Строительство жилого комплекса со встроенными помещениями общественного-делового, коммерческого назначения и поликлиническим учреждением по адресу: г. Чита, ул. 1-я Коллективная

Жилой дом со встроенными помещениями общественно-делового и коммерческого назначения на первом этаже здания (поз. 2.1)

РАБОЧАЯ ДОКУМЕНТАЦИЯ

Полный комплект с изменением №2

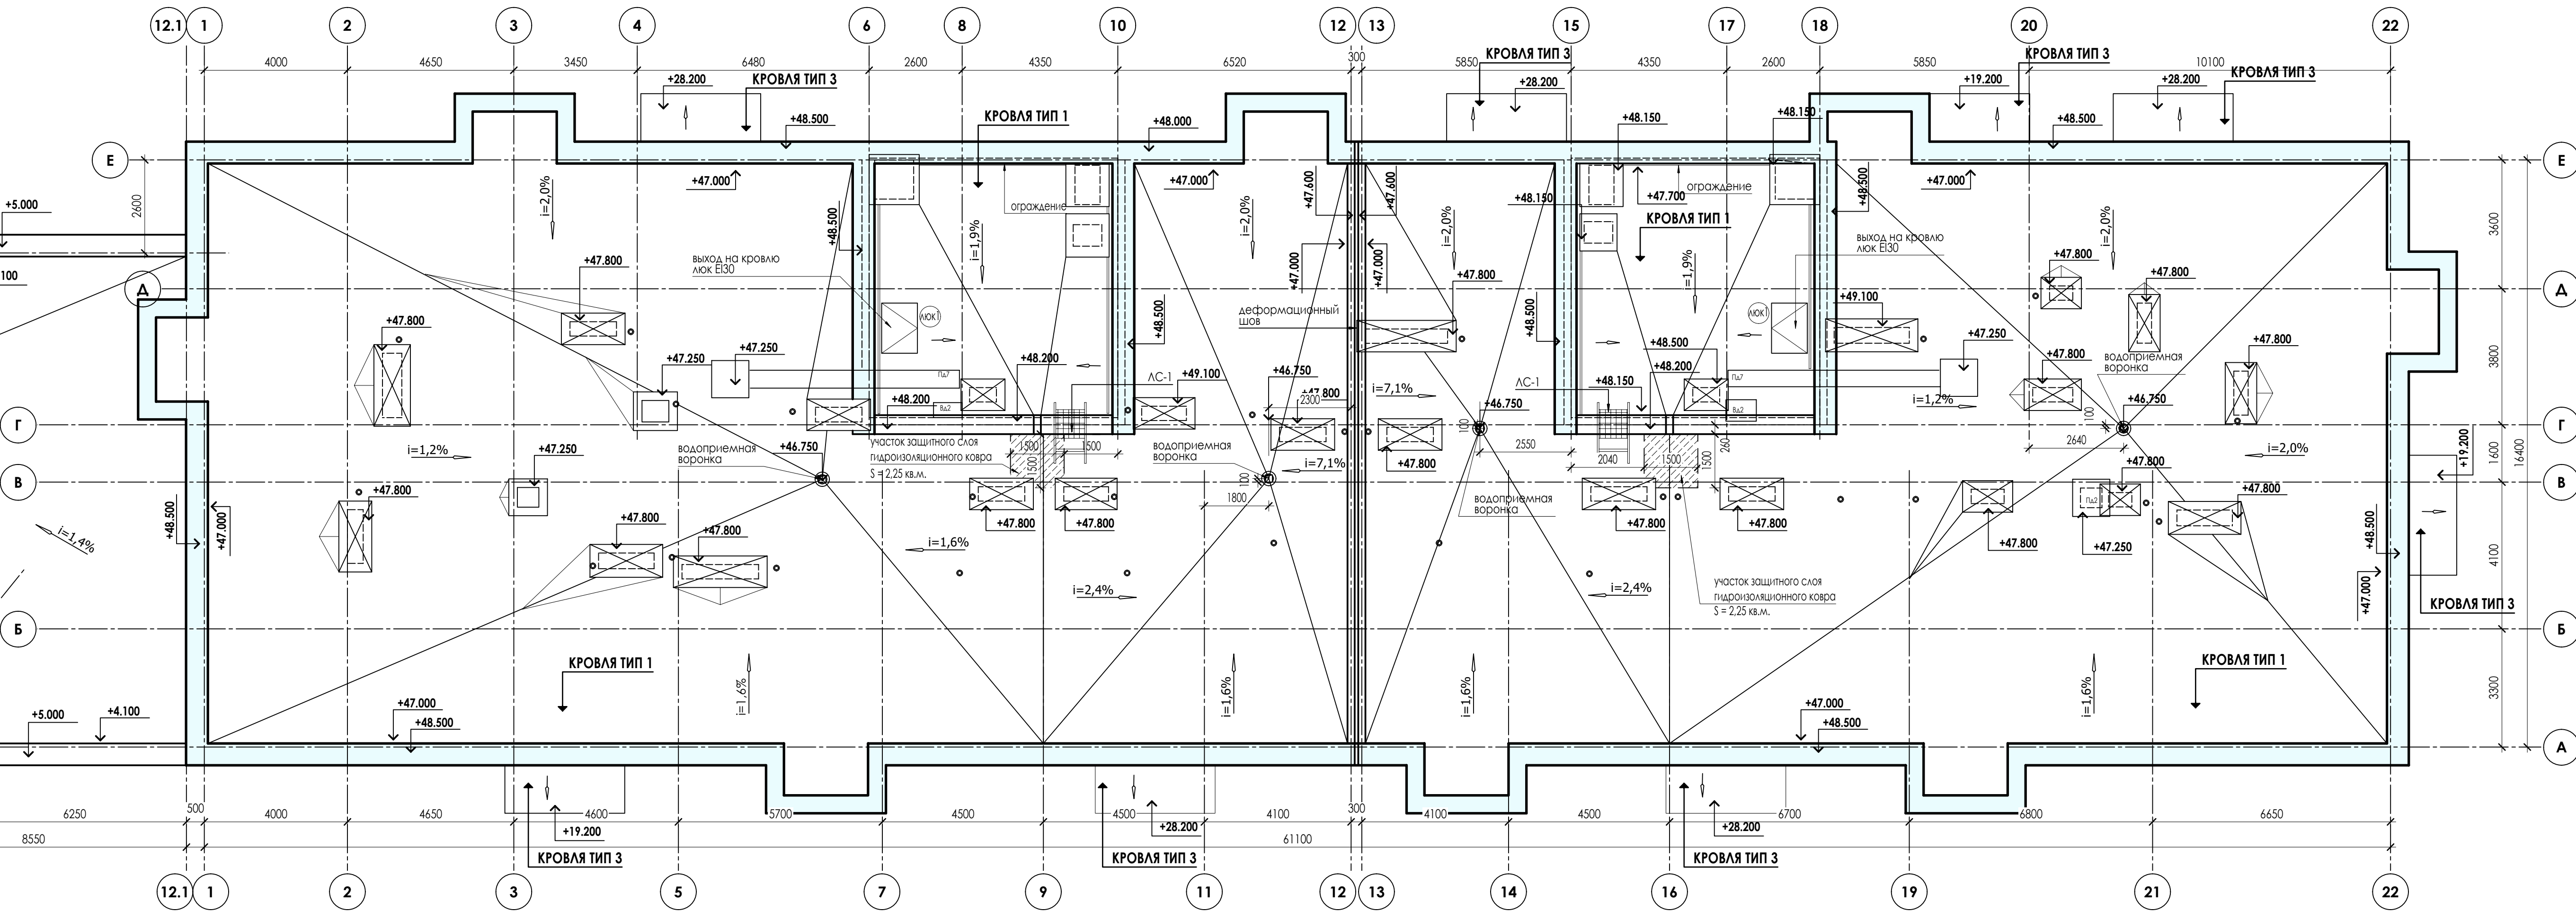
1	8	– Исключена позиция «молниеприемная сетка» в составе пирога кровли «ТИП 1» и ТИП 2» – Дополнено в прим. 10 и 11 описание устройства молниеприемной сетки – Откорректирована спецификация основных элементов кровли		1	Зам.		
1	9	– Скорректирован импост в витражах В-09, В-08, В-17, В-10		1	Зам.		
1	11	– Дополнено сечение по балкону		1	Зам.		
1	12	– Изменено в примечании п.10		1	Зам.		
1	13	– Изменено в примечании п.8		1	Зам.		
1	14	– Изменено в примечании п.5 – Дополнен эскиз двери поз. «Д6»		1	Зам.		
1	15	– Исключена позиция окна Окв1 – Дополнен витраж Вн-1 – Исключена витражная дверь ДВО-02 – Изменено количество дверей поз. Д11л – Дополнена спецификация витражных перегородок – В примечании исключены п. 8, 9. Дополнен пункт 12		1	Зам.		
1	16	– Дополнен тип «ПОЛ ТИП 5.1»		1	Зам.		
1	17	– Откорректирован состав кровли «КРОВЛЯ ТИ» и «КРОВЛЯ ТИП 2» – Изменен состав «ПОЛ ТИП 4», ПОЛ ТИП 5», «ПОЛ ТИП 5.1», «ПОЛ ТИП 7»		1	Зам.

10. Монтируемую сетку и устройство контура заземления см. раздел ЗОМ.
11. Монтируемую сетку на кровле выполнять с шагом ячейки не более 10х10 см к хребтовой стали (ахтанке) длиной 3 м и на поперечной сетке 30х4 мм на радиационном слое, на деревянном.

12. Соединения и пересечения полов монтируемой сетки выполнять сваркой с обработкой мест соединений антикоррозийным покрытием.
13. Выступающие над кровлей металлические элементы (гвозди, шурупы, вентиляционные) должны быть присоединены к монтируемой сетке.

14. Монтируемую сетку соединить с помощью сварки с опусками по периметру кровли не реже чем через 20 м.
